Modulo per la presentazione delle osservazioni per i piani/programmi/progetti sottoposti a procedimenti di valutazione ambientale di competenza statale

X Valutazione di Impatto Ambientale (VIA) – art.24 co.3 D.Lgs.152/2006 e s.m.i.

ID: : 5419 *Impianto per la produzione di energia da fonte eolica denominato "Parco eolico Toscana", sito nel Comune di Toscana (VT) e relative opere di connessione nei Comuni di Toscana (VT) e Arlena di Castro (VT)*

TESTO DELL' OSSERVAZIONE

ALL. 3

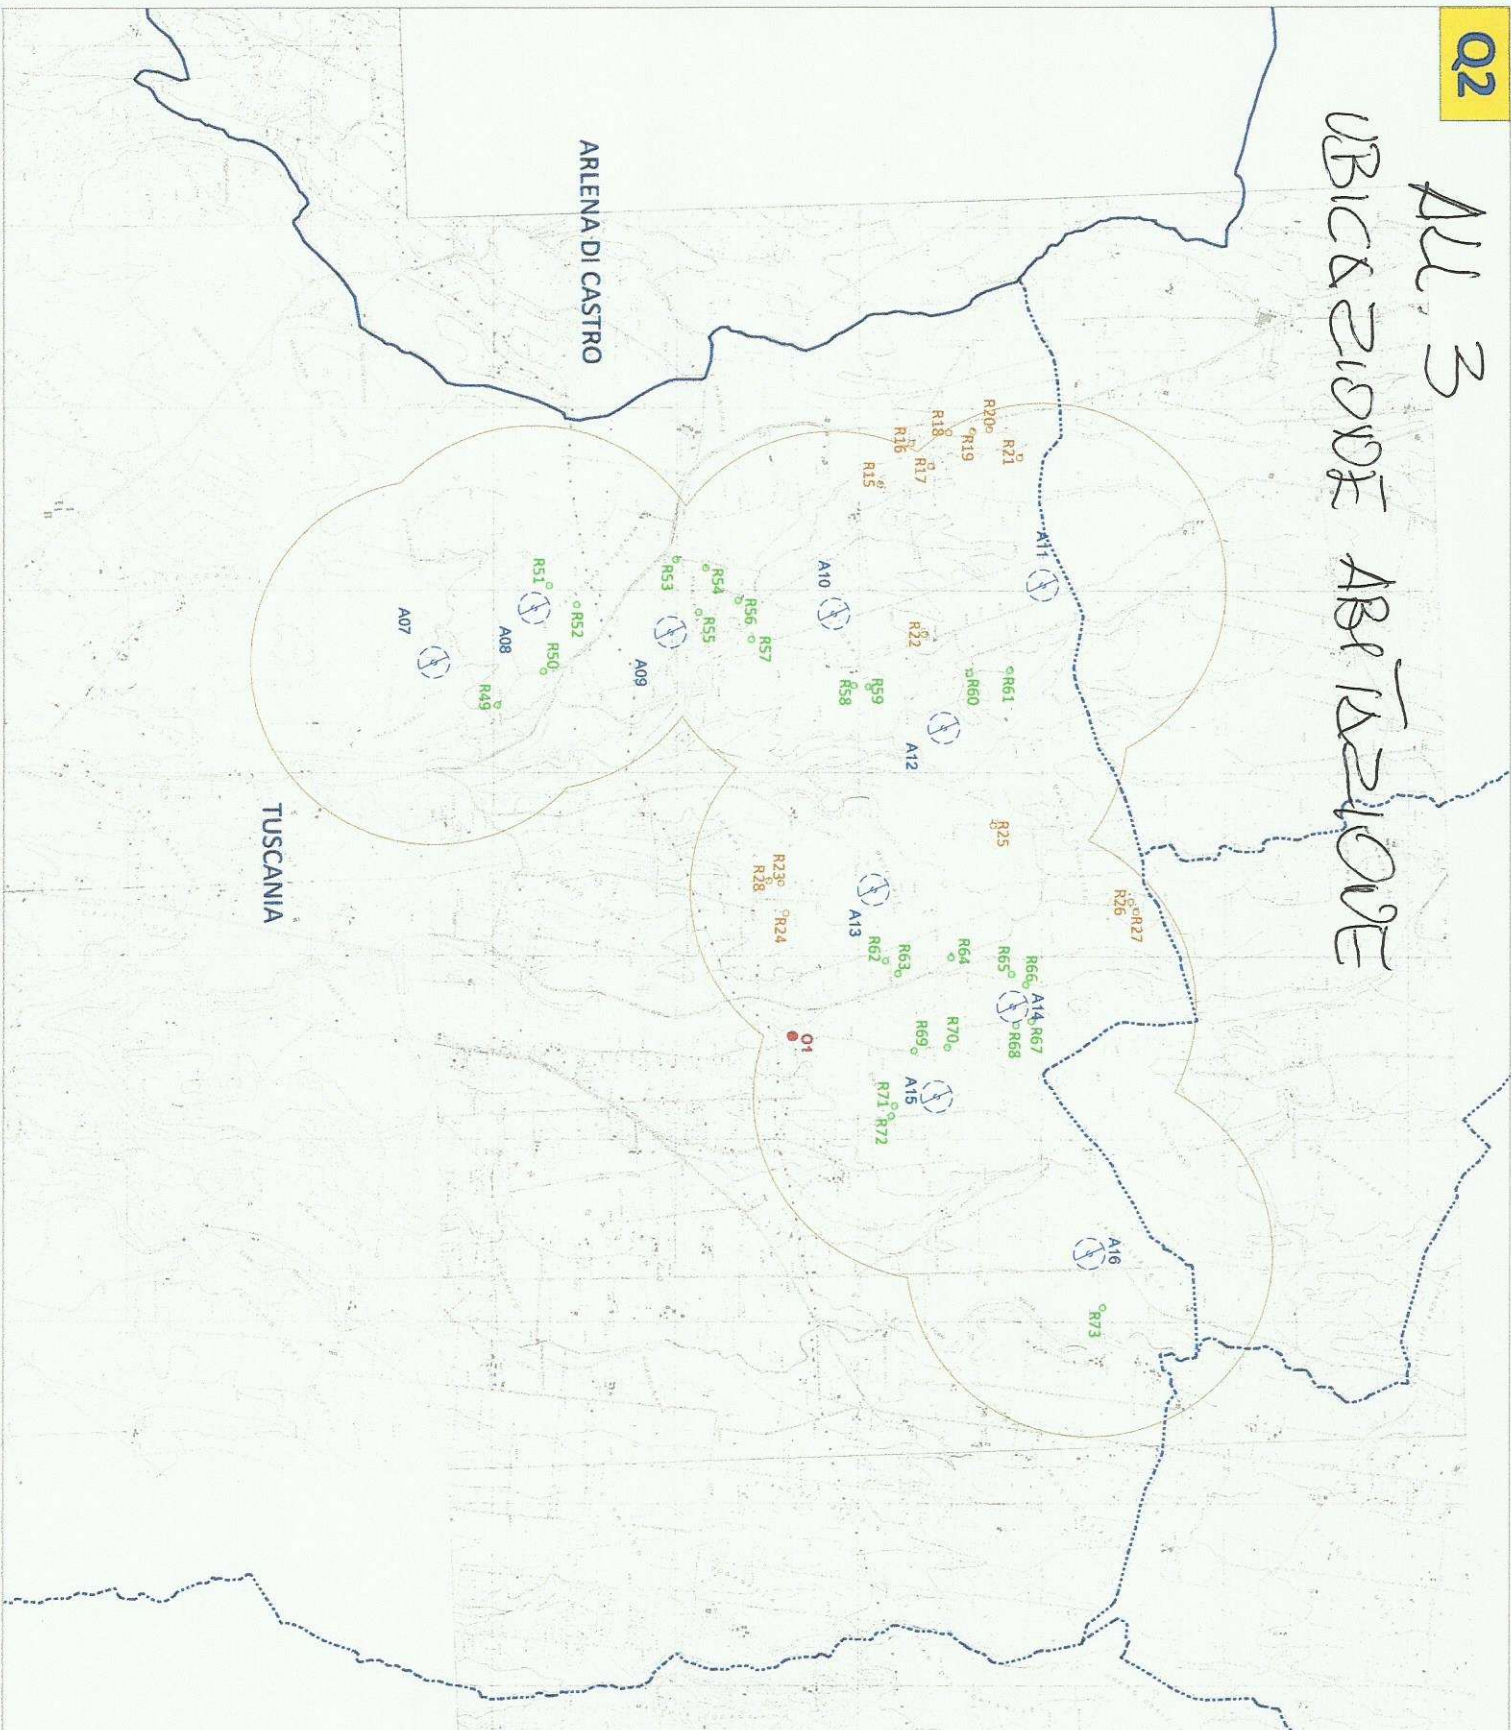
Premesso di essere, con la mia famiglia, domiciliato in forma stabile dal 1997 nell' abitazione in indirizzo nell' allegato 1), regolarmente censita, in possesso delle relative autorizzazioni e identificata con il simbolo 01 punto rosso nell' allegato 3), ritengo di mio diritto dovere esporre le seguenti osservazioni al progetto in oggetto.

- 1) Per prima cosa evidenzio quanto l'impatto visivo delle pale in progetto influente su salute, stile di vita, e non di meno impatto economico sia a dir poco "devastante", considerando un arco di 10 pale che distano dall' abitazione come di seguito descritto:

p	
a	
l	
a	
n	Me
.	tri
15	887
13	912
14	1229
12	1898
16	2029
10	2292
9	2298
8	2698
7	2750
11	2856

Manca inoltre un censimento puntuale delle abitazioni; non vengono menzionate unità stabilmente abitate e ubicate a una distanza dalle pale inferiore al buffer di 1000 metri, inclusa l'abitazione dello scrivente. (Tavola di progetto GE.TSC.01.PD.IR.SIA02.b)
